東京都市計画一団地の住宅施設の変更 (練馬区決定)

石神井関町五丁目第4住宅を関町北三丁目一団地の住宅施設に名称を改め次のように変更する。

関町北三丁目一団地の住宅施設計画図（配置図）

変更概要

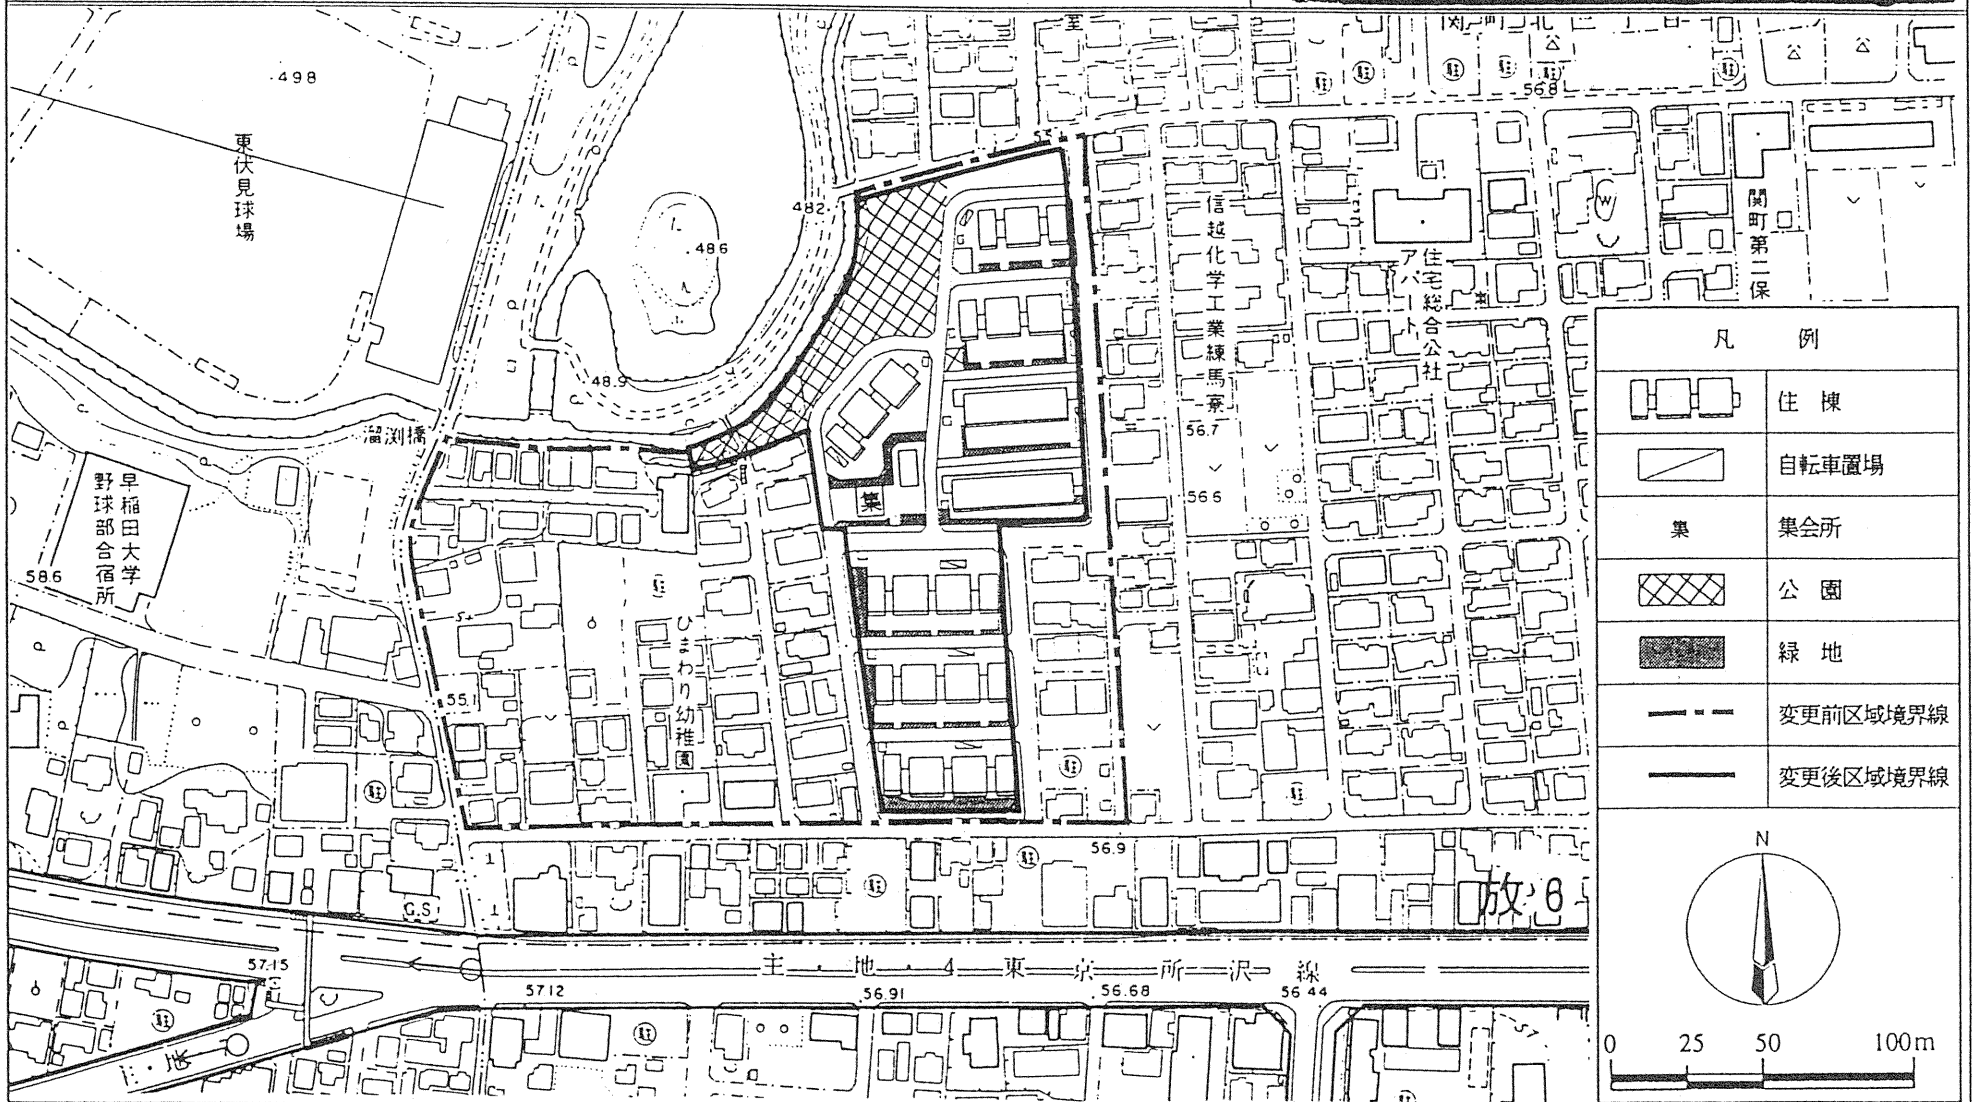
名 称	変 更 概 要
関町北三丁目 一団地の住宅施設	<ol style="list-style-type: none"> 1 名称の変更 (旧) 石神井関町五丁目第4住宅 ⇨ (新) 関町北三丁目一団地の住宅施設 2 位置の表示の変更 (旧) 関町五丁目地内 ⇨ (新) 関町北三丁目地内 3 区域・面積の変更 (旧) 約3.49ha ⇨ (新) 約1.5ha (区域の変更は計画図のとおり) 4 建築物(密度)の限度 (旧) 規定なし ⇨ (新) 建ぺい率: 4/10以下 容積率 : 10/10以下 5 住宅の予定戸数の変更 (旧) 約149戸 ⇨ (新) 中層 約140戸 6 公園の配置の方針の変更 (旧) 児童公園5箇所 ⇨ (新) 3箇所 約2,300㎡ 7 公益的施設の配置の方針の変更 (旧) 規定なし ⇨ (新) 集会所: 1箇所 自転車置場: 計画戸数の約1.5倍に相当する台数分を確保し団地内に適宜配置する
